# 검토결과[가락몰 연결통로 출구번호 지정]

8호선 가락시장역 가락몰 연결통로를 이용하는 승객의 불편을 최소화하고 고객만족 향상을 도모하기 위해 출구번호를 부여해야 한다는 유지관리기관(서울농수산물공사)의 의견이 있어 이에 대한 가락몰의 출구번호 지정 가능 여부를 검토코자 함.

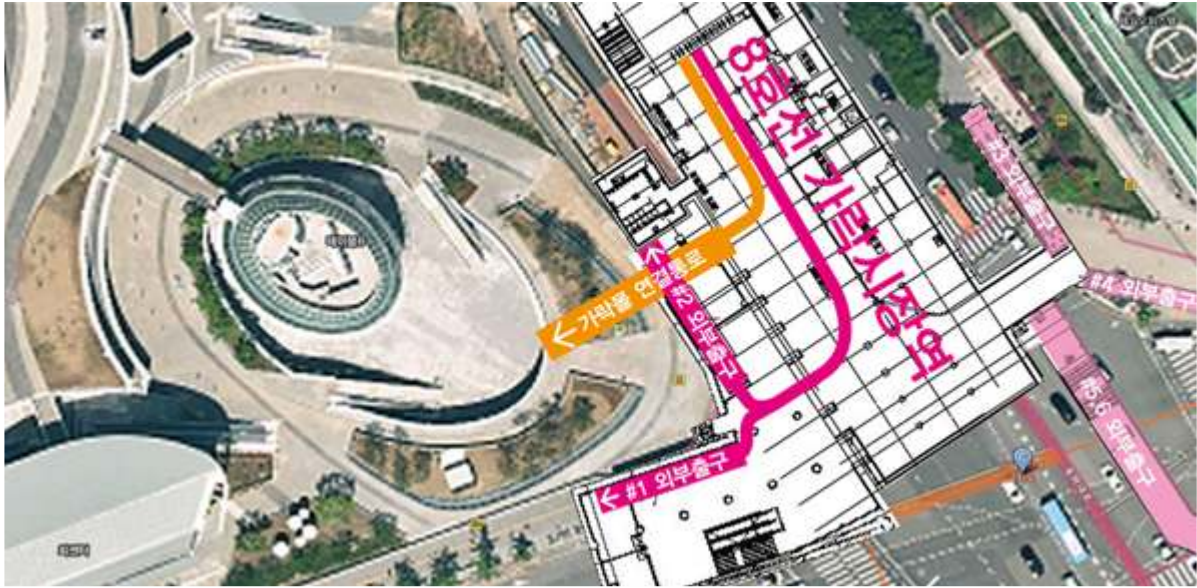
- 띈락물 출구가 띈락시장역의 기존 #1,2출구와 근접하여 설치되어 있어 구별하기 곤란한 위치적 여건으로 별도의 번호 부여 시 혼선이 있을 수 있고 외부에서 지하철 출입구 이용 시 도로변에서 20m이상 떨어져 있어 기존 #1,2출구보다 접근성이 좋지 않고
- 띈락물의 경우 현재와 같이 연결통로로서 출구번호를 부여하지 않고 이용하는 것이 타당함.

- 8호선 가락시장역 가락몰 연결통로는 기존 #1,2출구와 근접하여 설치되어 있고 도로변에서 접근성이 좋지 못하여 별도의 번호로 인한 효과가 미미하고 오히려 혼선을 초래할 수 있어 현재와 같이 연결통로로서 출구번호를 부여하지 않고 현상태로 이용하는 것이 타당하다고 판단됨. 끝.
